LANDESBÜRO DER NATURSCHUTZVERBÄNDE NRW
Beratung . Mitwirkung . Koordination

**Änderung des Braunkohleplans „Teilplan 12/1 – Hambach – Abbau
und Außenhaldenflächen des Tagebaus Hambach“
Stellungnahme der anerkannten Naturschutzverbände**

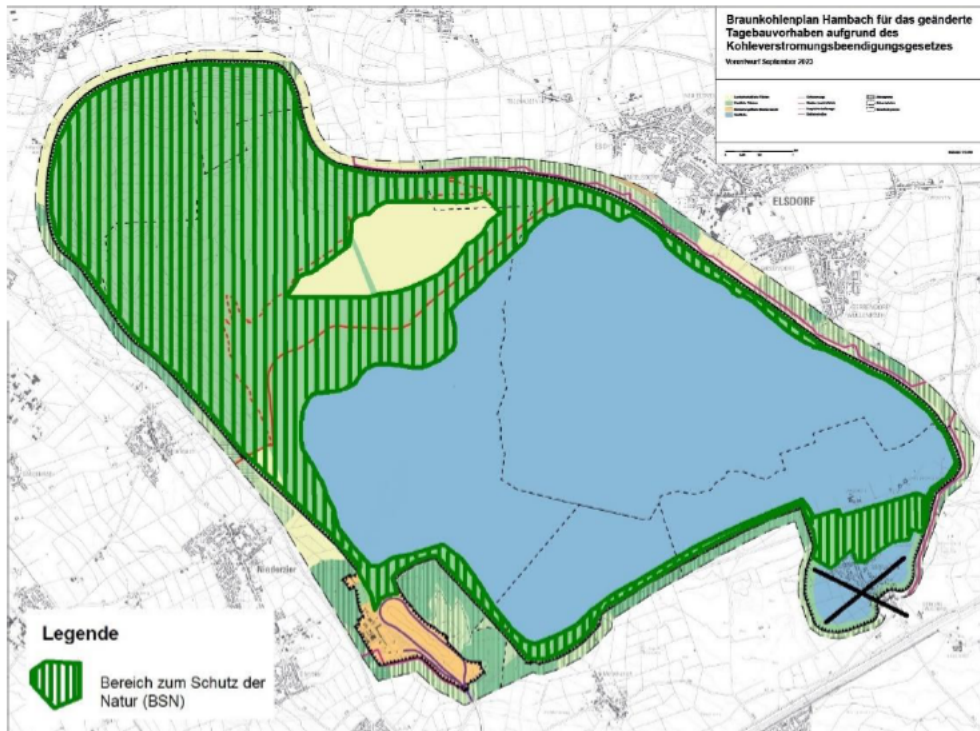
Die vorgeschlagenen Bereiche zum Schutz der Natur (BSN) sind in der folgenden Karte grün schraffiert dargestellt. Die Sophienhöhe wurde bereits im Entwurf des Regionalplans als BSN dargestellt. Dem ist aus Sicht der Naturschutzverbände zuzustimmen – insbesondere auch wegen der dort vielfältig nachgewiesenen seltenen und anspruchsvollen Tierarten. Von der Sophienhöhe ausgehend sollte der als BSN darzustellende Biotopverbund sich um den Restsee herum erstrecken. Damit greifen die Naturschutzverbände ihr Biotopverbund-Konzept aus der Stellungnahme zum

Da weder eine Aufrechterhaltung der heute vorhandenen Biotopverbundstrukturen im vorliegenden Planentwurf erkennbar ist und sich auch keinerlei Ansätze für andere erst noch zu entwickelnde Biotopverbundstrukturen im Entwurf des Braunkohleplans finden, muss der derzeitige Planentwurf für den Bereich nördlich von Manheim abgelehnt werden.

Demzufolge sollte der noch unverritzte Bereich zwischen der alten Bundesautobahn A 4 und Manheim nicht durch eine „Manheimer Bucht“ abgegraben werden. Zwischen dem Hambacher Wald und der Steinheide sollte statt dessen eine Biotopverbundfläche auf Basis der bereits bestehenden Biotopverbundstrukturen entstehen, die als BSN und überwiegend Waldfläche darzustellen wäre.

Der südlich daran anschließende Teil des Braunkohleplan-Gebietes sollte entfallen. Die Abbaugrenze und die Sicherheitslinie sollten entsprechend zurückgenommen werden.

Die folgende Karte stellt die von den Naturschutzverbänden geforderten Bereiche für den Schutz der Natur (BSN) innerhalb der Abbaugrenzen dar:
